Asunto: **Informe sobre el seguimiento reactivo de los bienes de Patrimonio de la Humanidad de las Obras de Antonio Gaudí (España)**

**INFORME DE LA COMISIÓN**

**Obras de Antonio Gaudí (España) (320bis)**

**7-11 de febrero de 2010**

Fig. 5 - Medidas de protección junto a la Sagrada Familia

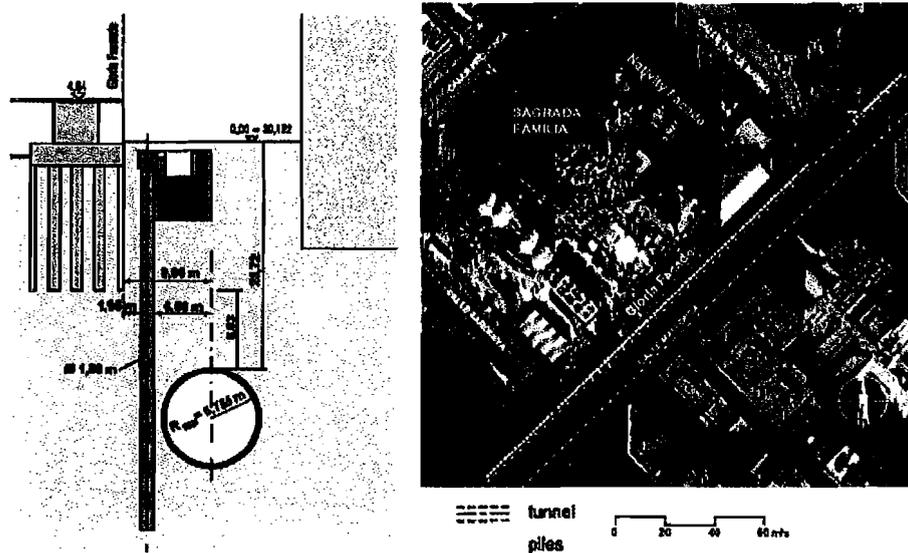
De acuerdo con los estudios descritos anteriormente, se han planificado y aplicado las medidas de protección en las proximidades de la Sagrada Familia. Las medidas de protección contienen las actividades siguientes:

- Muro de pilotes perforados
- Viga de apuntalamiento que conecta los pilotes
- Inyección de lechada por debajo del bloque de hormigón
- Bloque de hormigón

En total, se construirán 104 pilotes perforados a lo largo del eje del túnel en las proximidades de la Sagrada Familia. 70 pilotes están situados a lo largo de la Fachada de la Gloria, 20 pilotes se sitúan desde el Oeste a la Fachada de la Gloria, y 14 pilotes en el Este.

Fig. 6 Emplazamiento de los desperfectos del pavimento cerca de la calle de Mallorca

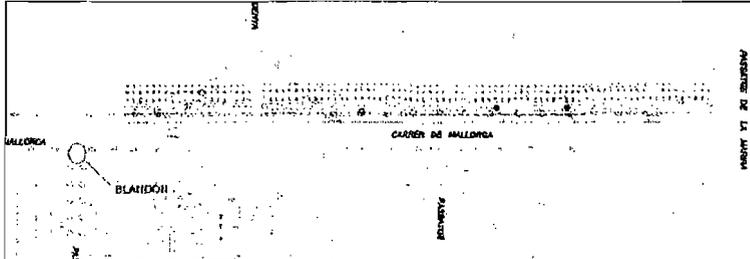
**Hecho 2:** Daños en el pavimento cerca de la calle Mallorca.

El 3 de marzo de 2010 se comunicó la existencia de desperfectos en el pavimento de la calle Mallorca, al otro lado de La Sagrada Familia. La construcción del túnel con tuneladora no había sido iniciada todavía en esa fecha, luego estaban colocándose las medidas de protección que incluyen la construcción de la pantalla de pilotes. El bache detectado en superficie no era profundo. En la figura siguiente se indica la posición del bache y del muro de pilotes.

El bache no fue originado por los pilotes y la distancia al pilote nº 1, que era el más cercano era superior a 10 metros. El pilote nº 1 se colocó el 1 de agosto de 2009. Todos los demás pilotes que formaban parte de la zona más cercana al muro de pilotes estaban terminados en septiembre del 2009. No se puede relacionar el bache mencionado con la construcción de los pilotes. La razón del bache fue el desvío del tráfico. Especialmente de los autobuses en esta calle cuyo pavimento no estaba preparado para tales cargas. El bache fue reparado sin ninguna consecuencia para ninguna de las estructuras adyacentes.
